De: contact@publilegal.fr
Envoyé: samedi 5 mars 2022 03:01
À: fdefrance@publilegal.fr; info@parcs-zoologiques-lumigny.fr; jpatin@parcs-zoologiques-lumigny.fr; animation@parcs-zoologiques-lumigny.fr; jacky.hazan@hotmail.fr; martine.angrand@seine-et-marne.gouv.fr
Objet: Observations déposées sur le registre électronique du projet PARC DES FELINS - REVISION PLU (EP21525) le 04/03/2022
Pièces jointes: S_4558_2022030503005261.pdf

Enquête publique environnementale S.A.S Parc des Félines à Lumigny-Nesles-Ormeaux(77)

Le projet : La S.A.S. Parc des Félines souhaite étendre ses activités sur 4 parcelles contiguës au domaine existant actuel (incluant le pôle Parc des Félines et le pôle de la Terre des Singes) afin d'y aménager un nouvel espace pour des animaux sauvages et un pôle hôtelier (4 hôtels et 1 lieu de restauration). Outre les infrastructures prévues, l'entreprise prévoit la création d'un nouveau forage pour des besoins non domestiques, d'une station autonome d'assainissement non collectif et de plusieurs plans d'eau.

PARC DES FELINS - REVISION PLU

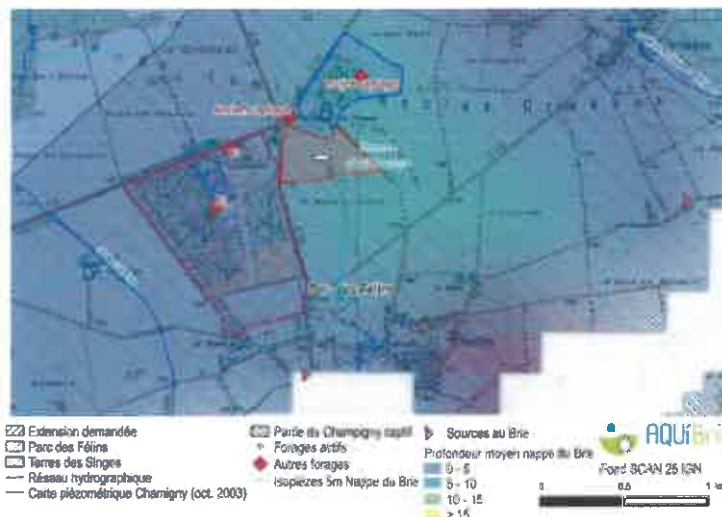
L'impact du futur projet est très peu étayé dans les documents fournis. Aucun document ne repositionne les sens d'écoulements des différentes nappes (nappe du Brie, nappe du Champigny, nappe de l'Eocène inférieur) au droit du site. Ces informations permettent pourtant d'apprécier les secteurs du territoire potentiellement concernés en cas de pollutions.

Par exemple, au vu du sens d'écoulement de la nappe du Brie dans le secteur (cf. carte ci-contre), si une pollution se déclarait dans le bassin d'infiltration (bassin terminal récupérant les eaux d'assainissement traitées), celle-ci pourrait rejoindre la nappe du Brie et donc les sources du Brie qui se rejettent dans la vallée de l'Yerres, zone Natura 2000.

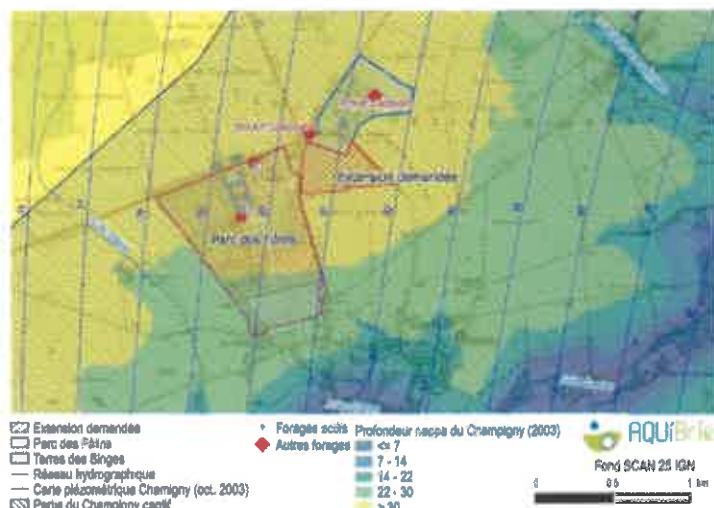
Concernant la création du nouveau forage au Champigny, il n'y a aucune estimation du cône d'appel induit par l'activité de l'ouvrage dans l'étude d'impact. Le futur forage n'étant pas construit, les caractéristiques des calcaires de Champigny au droit du site ne sont pas connues. Toutefois, ces valeurs peuvent être estimées au regard des données disponibles sur les 7 ouvrages situés à moins de 3 km du site ou bien d'après des valeurs bibliographiques. Des gammes de valeurs peuvent être choisies pour calculer le cône d'appel du forage et estimer ainsi la portion de nappe impactée par celui-ci. Ces choix pourront être postérieurement validés après la création du forage. Par ailleurs, AQUiBrie souligne la particularité de la nappe du Champigny dans ce secteur (cf. figure ci-contre).

Au droit du projet, celle-ci est captive, c'est à dire qu'elle est sous pression et remonte au sein des argiles vertes de Romainville. Grâce à ce phénomène, la nappe du Champigny soutient le débit de l'Yerres dans ce secteur. Cette particularité mérite d'être mentionnée dans l'étude d'impact, de même que les conséquences de ce nouveau forage sur l'ancien captage communal, situé à moins de 500 m.
